## **ANEJO Nº36.- SEGURDIAD VIARIA**

INFORME DE LA AUDITORÍA DE SEGURIDAD VIARIA  
DEL PROYECTO COMPLEMENTARIO Nº 1 DE LA OBRA

“ACONDICIONAMIENTO DE LA CARRETERA N-II. TRAMO: TORDERA-MAÇANET  
DE LA SELVA. PROVINCIA DE GERONA”

CLAVE: 12-GI-3741

**2.2.2.- Ausencia de señal de cambio de sentido.**

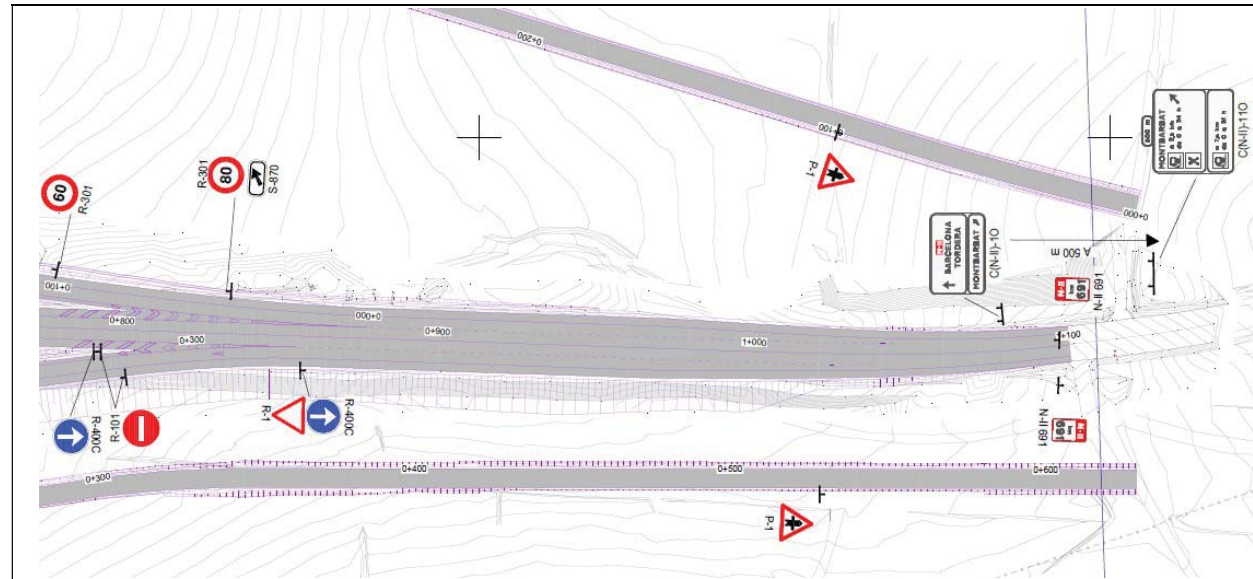
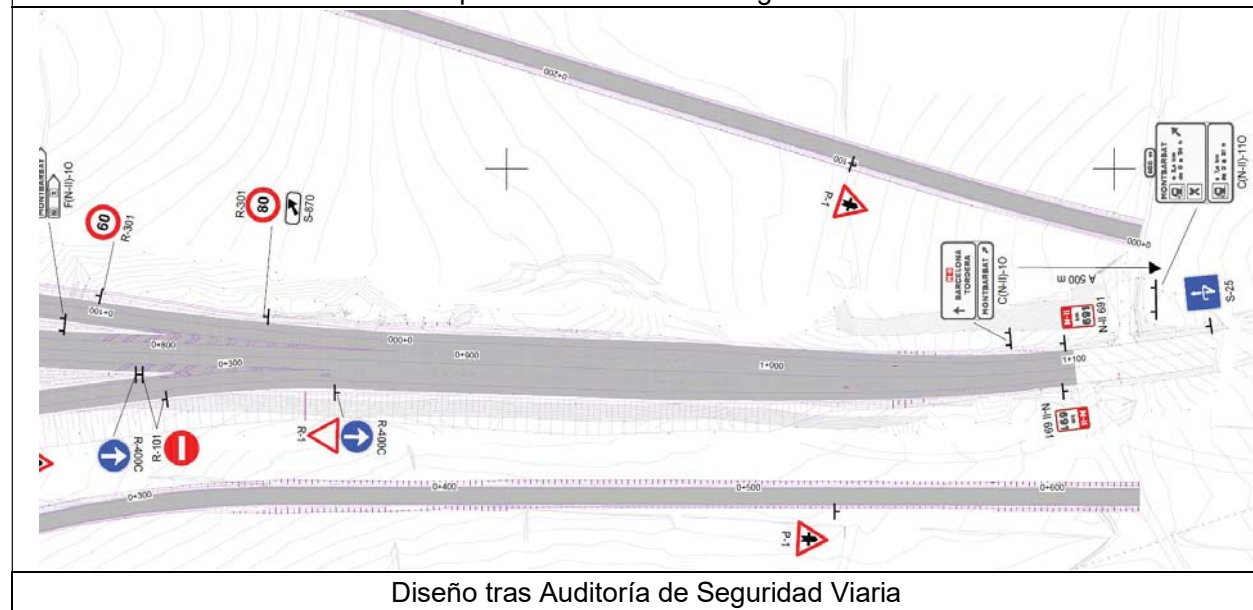
**Identificación del elemento:** Señalización de cambio de sentido en enlace  
**Situación:** Eje 1, tronco de N-II, antes del carril de deceleración del sentido decreciente.  
**Descripción del elemento:**

Se ha incluido la colocación de una señal del tipo S-25 de "Cambio de sentido" para el sentido decreciente.

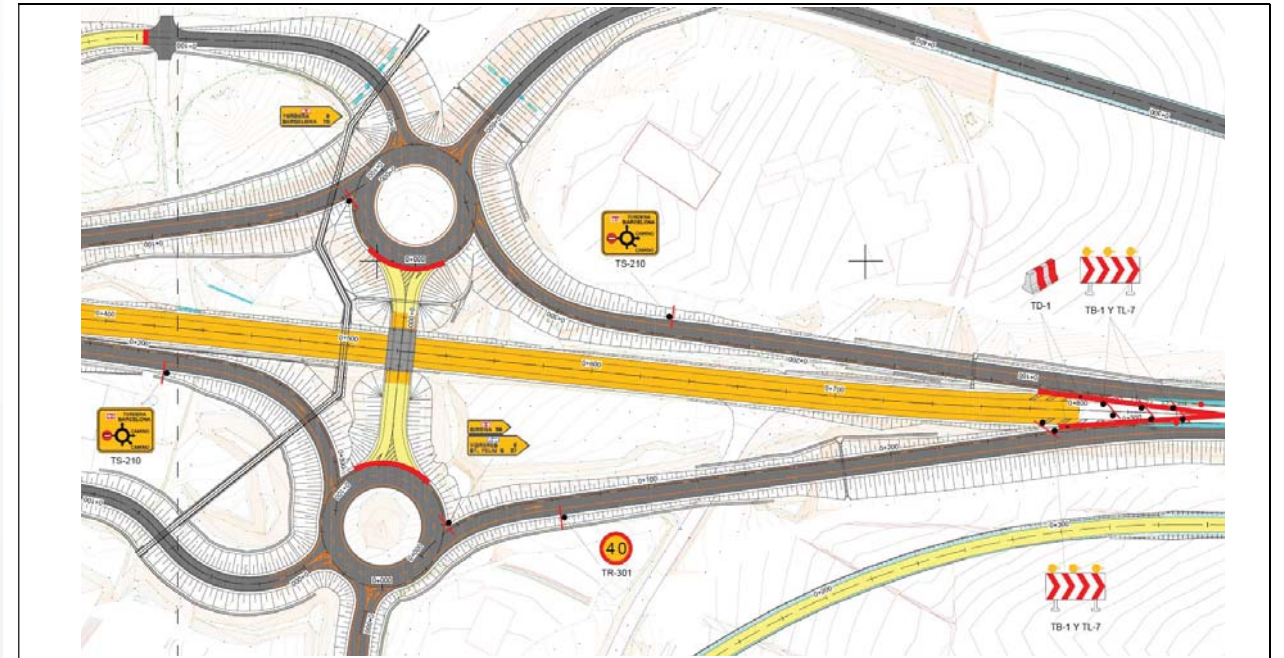
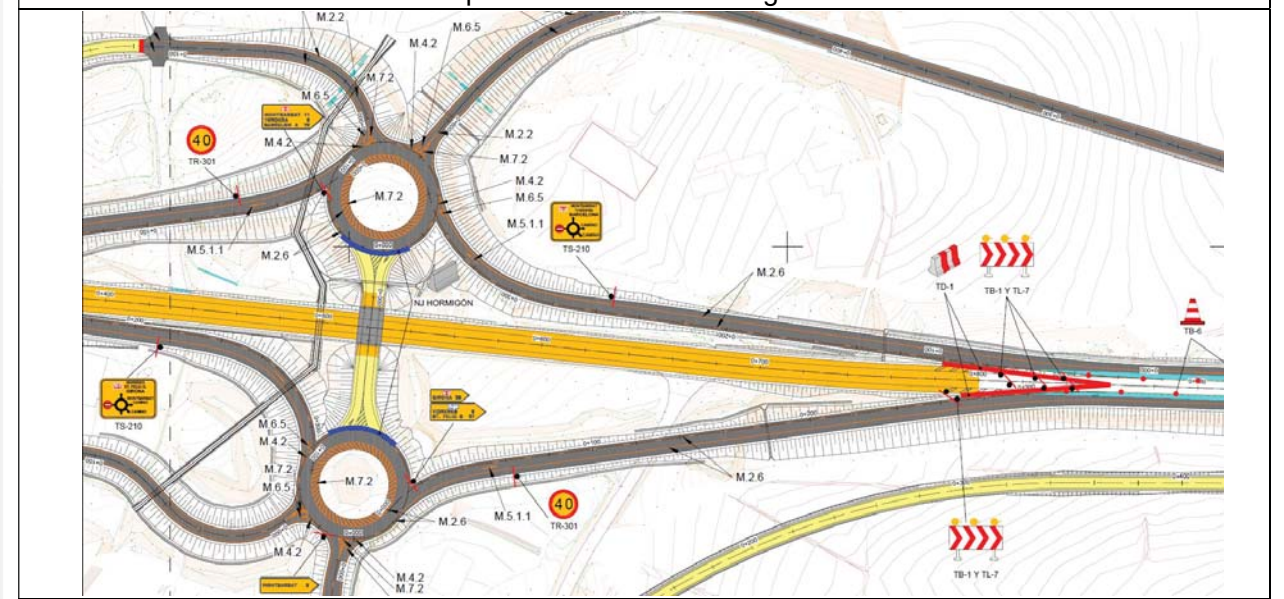
**Identificación del elemento:** Señalización de límite de velocidad durante la ejecución de las obras en fase 2.

**Situación:** Eje 12, ramal de entrada oeste.

Se ha incluido la colocación de una señal del tipo TR-301 a 40 km/h en eje 12.

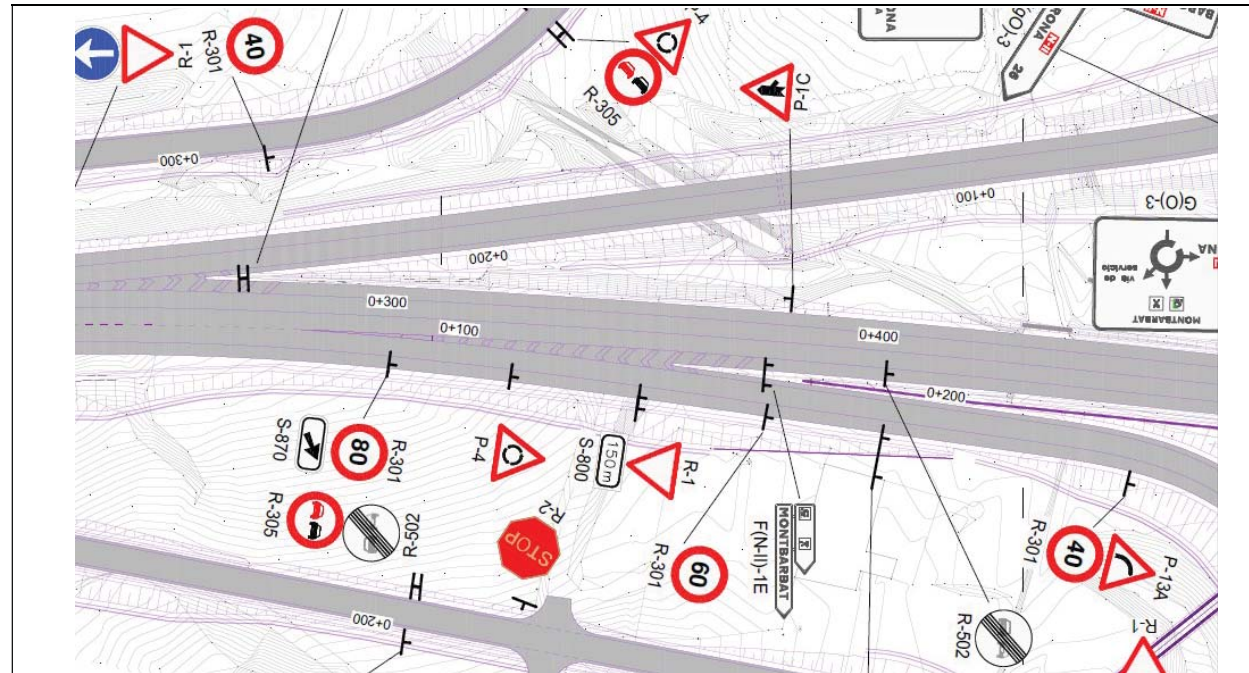
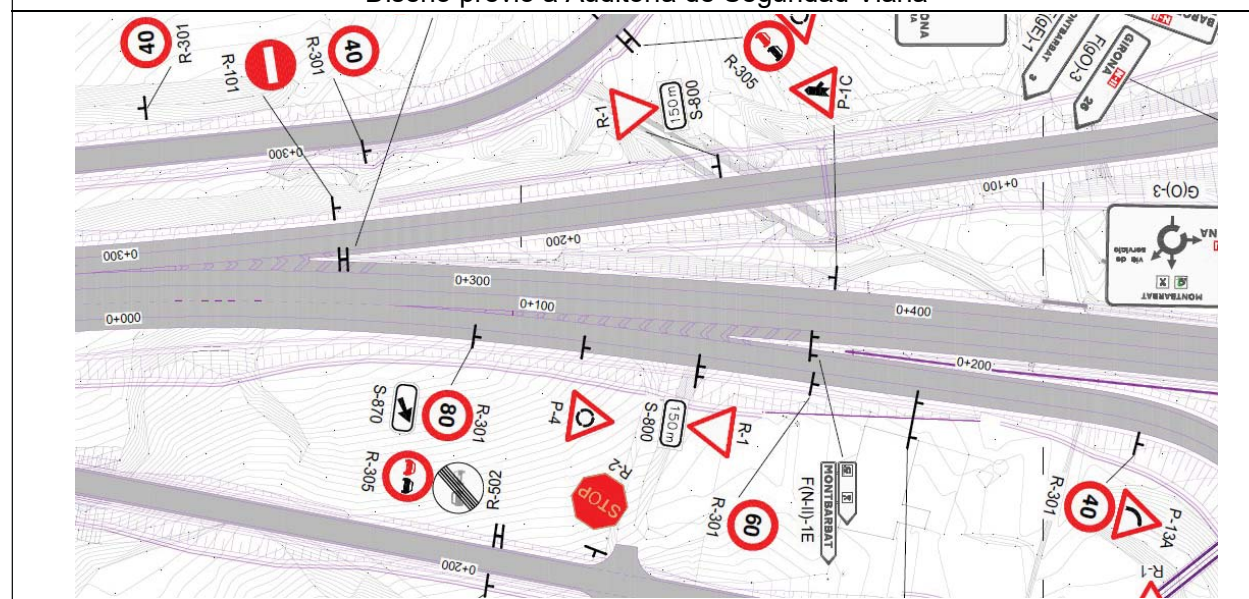
**Identificación del elemento:** Señalización inadecuada de adelantamiento en sentido creciente.

**Situación:** Eje 1, tronco N-II, d.o. 0+400, sentido creciente.

En los planos de señalización horizontal se ha dispuesto marca vial continua de separación de eje del tipo M-2.1 mientras que en los planos de señalización vertical se ha instalado una señal del tipo R-502 de de "Fin de prohibición de adelantamiento".

Se ha eliminado la señal R-502 de "Fin de prohibición de adelantamiento" ubicada en el p.k. 0+400 del sentido creciente de la N-II para coordinar las señalizaciones horizontal y vertical en esta maniobra.

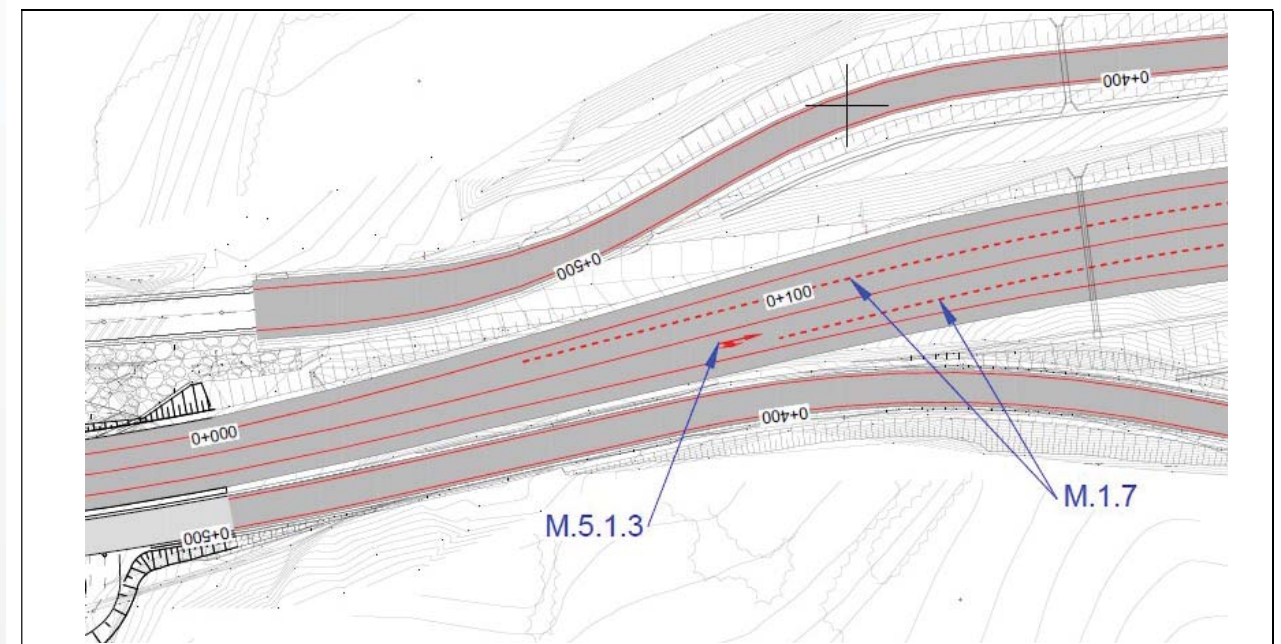
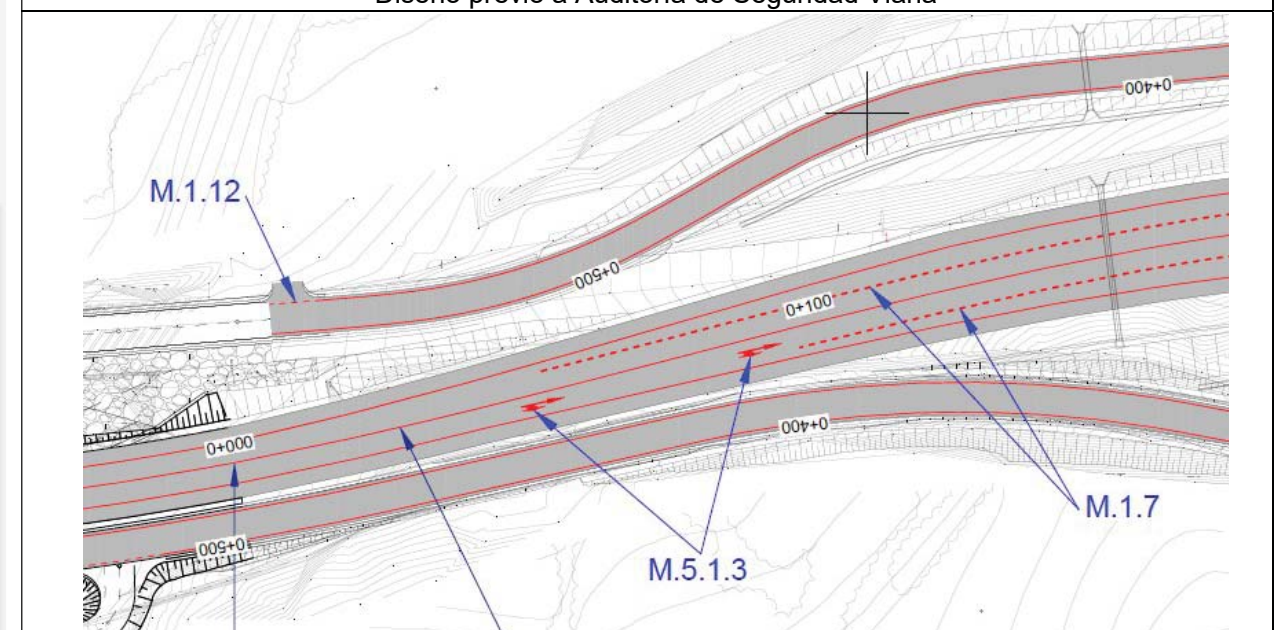
**Identificación del elemento:** Señalización horizontal inadecuada en diseño de flechas.

**Situación:** Eje 1, tronco N-II, d.o. 0+100, carril derecho.

Se han diseñado dos flechas del tipo M.5.1.3. en la d.o. 0+100 del carril derecho de la N-II.

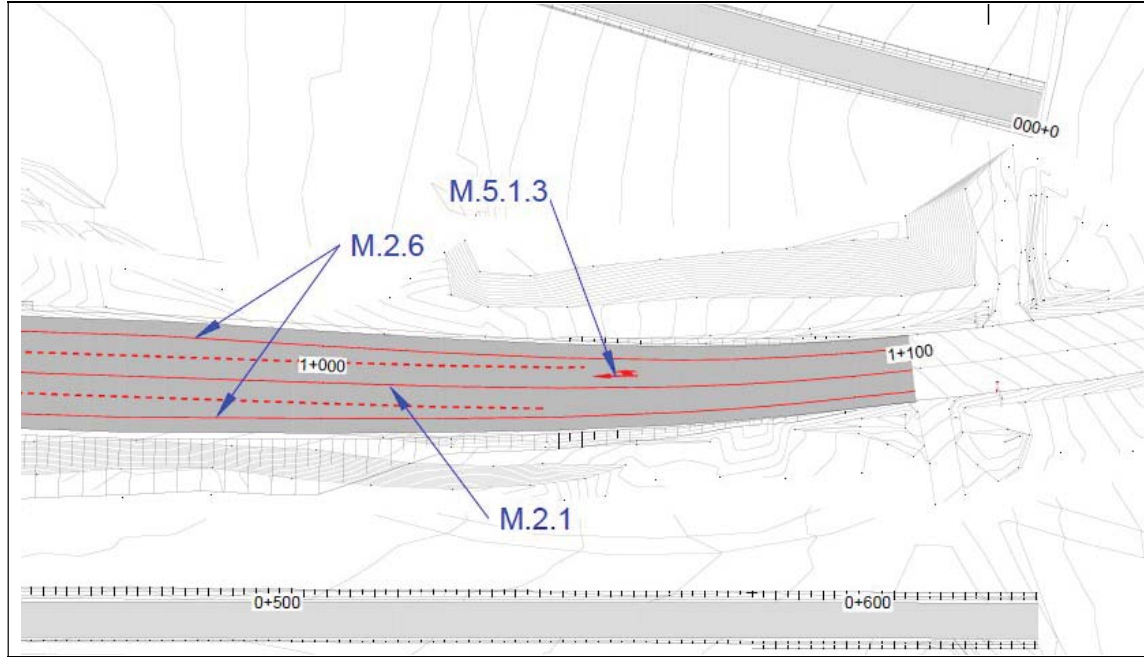
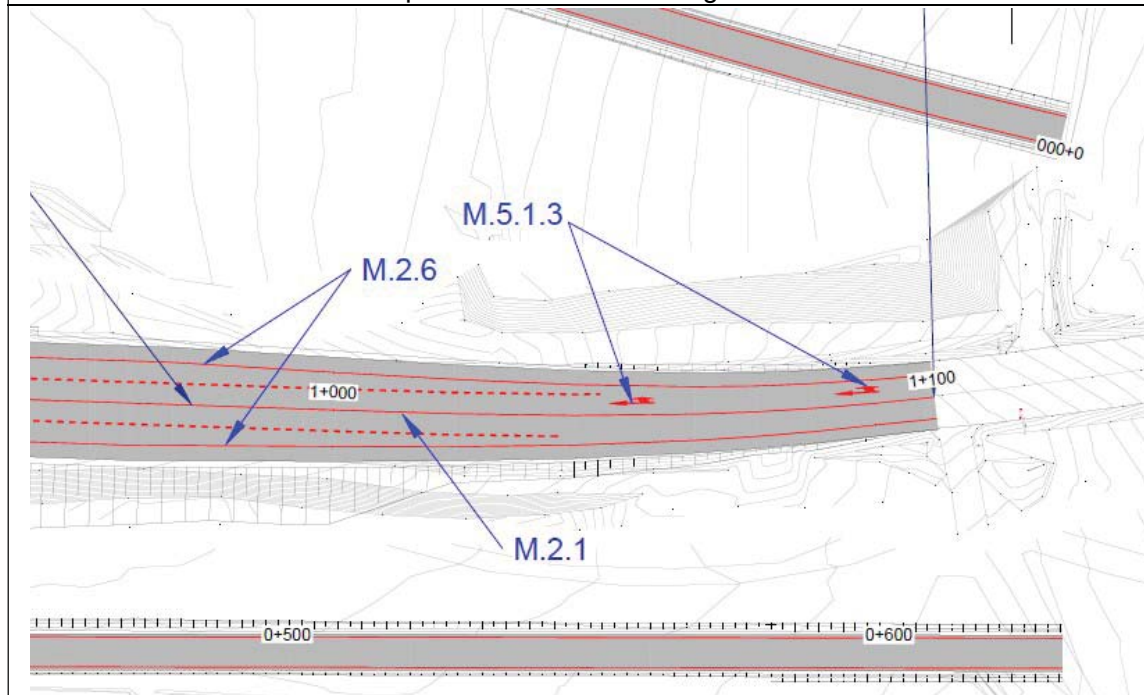
La Norma 8.1-IC sobre marcas viales indica que el número de flechas -únicas o dobles- estará en función de la visibilidad y velocidad de la vía, debiendo colocarse un mínimo de dos flechas antes del lugar en que se realice el cambio de dirección. El diseño previo contaba con una única flecha por sentido.

Se han diseñado dos flechas del tipo M.5.1.3. en la d.o. 1+050 del carril izquierdo de la N-II.

#### 2.3.1.- Incoherencia en la colocación de hitos H-75 entre Anejo N°17 y planos 2.13.13.

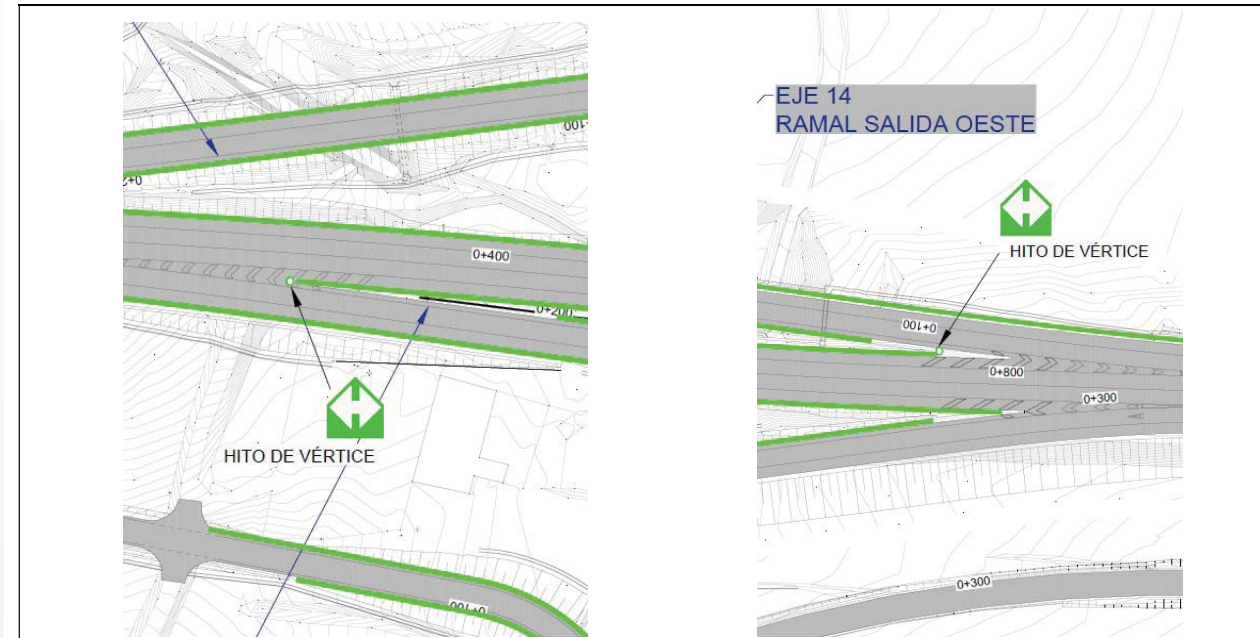
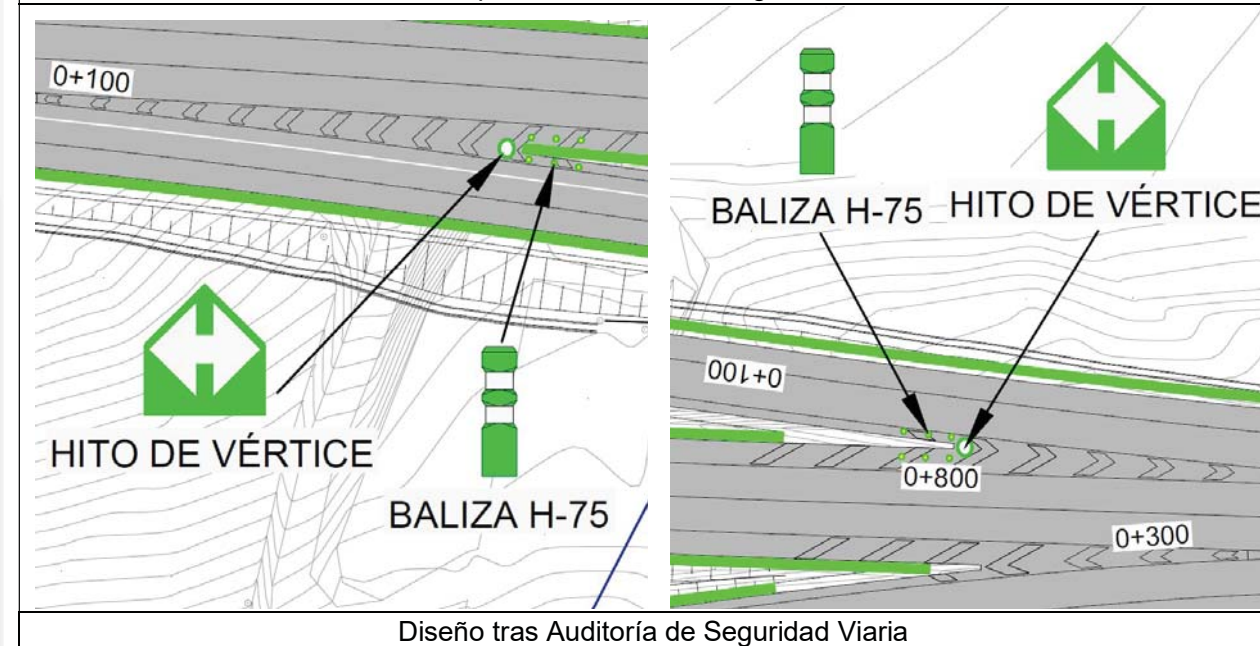
**Situación:** Ambas salidas de la N-II.

En el Anejo N°17 Señalización, Balizamienot y Defensas se indica que los hitos de vértice para balizamiento de divergencia irán acompañados de los hitos H-75 en forma de estela en ambas salidas de la N-II. Sin embargo, dichos hitos H-75 no se representan en los planos.

Se han representado las balizas H-75 en los planos de balizamiento.
